COESÃO TERRITORIAL**Comissão de Coordenação e Desenvolvimento Regional do Norte****Aviso n.º 8625/2022**

Sumário: Alteração da delimitação da Reserva Ecológica Nacional (REN) do município de Sernancelhe, no âmbito do Plano de Urbanização (elaboração).

64003 — http://ssaigt.dgterritorio.pt/ir/Carta_de_Delimitação_64003_1818_CARTA_REN_SRN_A1.jpg

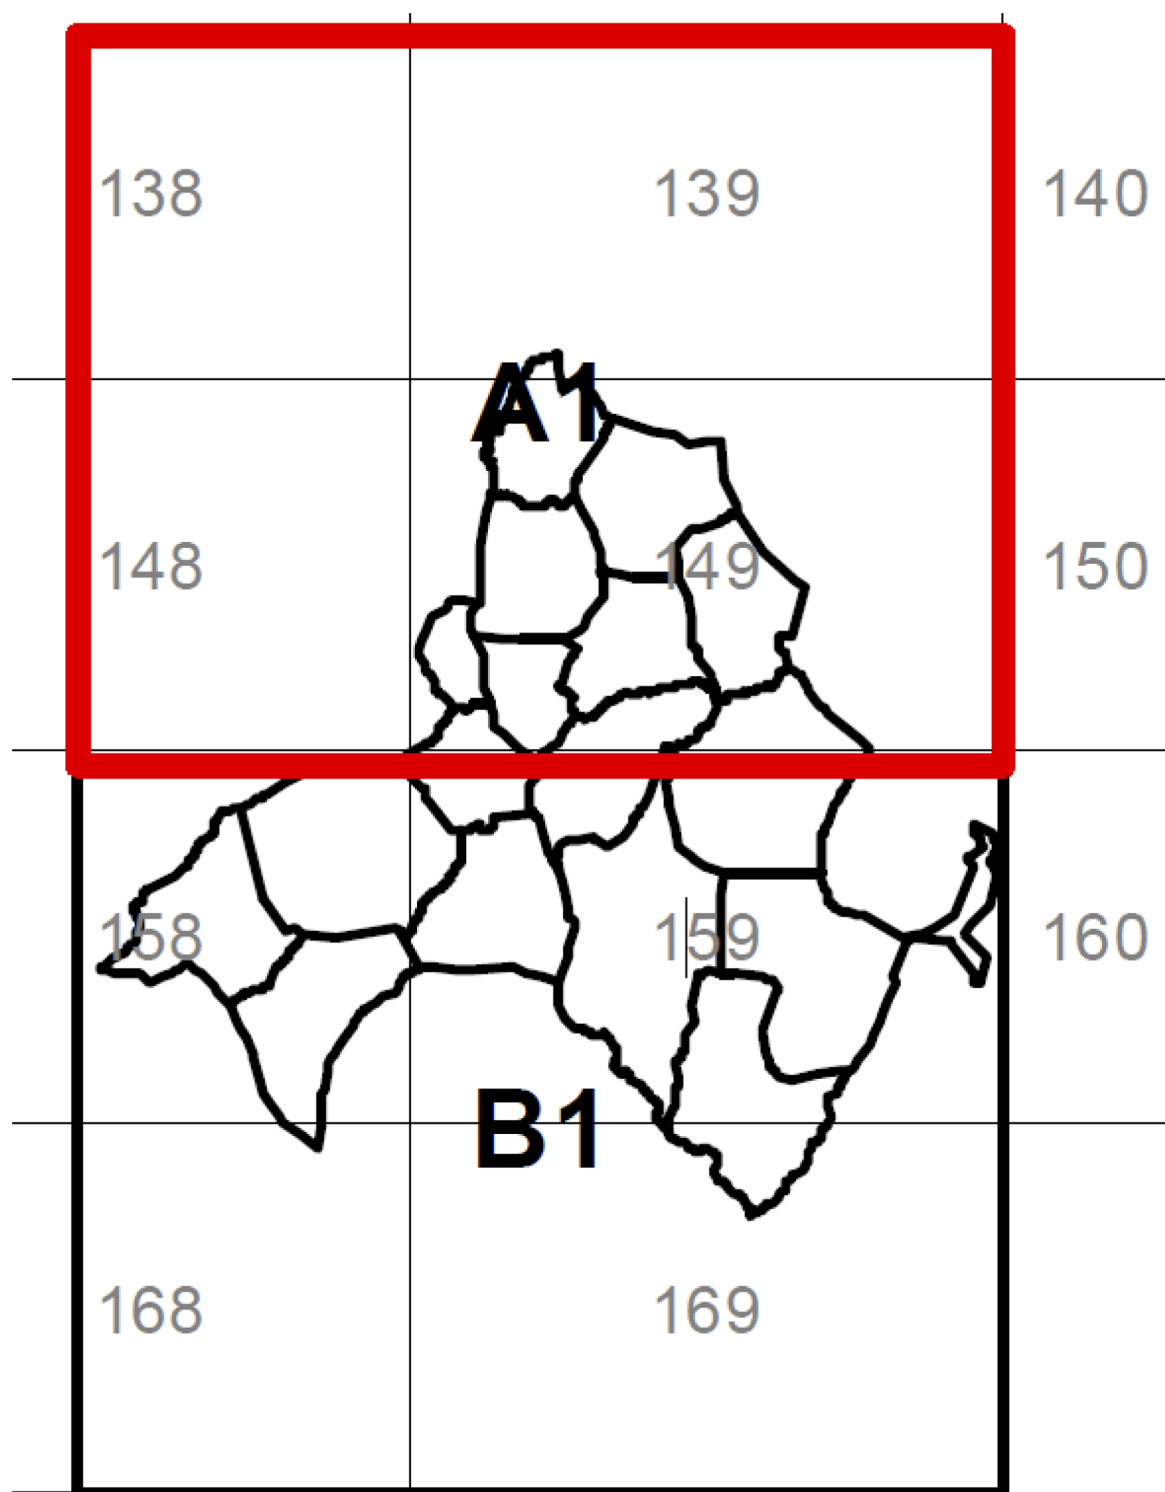
A Câmara Municipal de Sernancelhe apresentou, ao abrigo do artigo 16.º do Decreto-Lei n.º 166/2008, de 22 de agosto, com a alteração dada pelo Decreto-Lei n.º 124/2019, de 28 de agosto, uma proposta alteração da delimitação da REN para o município, a qual prevê a exclusão de 2362,8 metros de um “leito do curso de água” da carta da REN em vigor.

Do ponto de vista da Reserva Ecológica Nacional, no âmbito da análise da alteração ao PU, concluiu-se que só faria sentido a demarcação do “Leito do curso de água” na área sul deste plano, devendo-se promover a alteração da carta da REN com a exclusão do “Leito do curso de água” na área a montante desse ponto, sem embargo das questões do domínio hídrico terem que ficar salvaguardadas, tal como expõe a APA/ARH-Norte na conferência procedimental.

2 — A alteração incide sobre a folha A1 da carta da REN em vigor, mais precisamente na exclusão identificada por E5, procedendo-se à sua publicação.
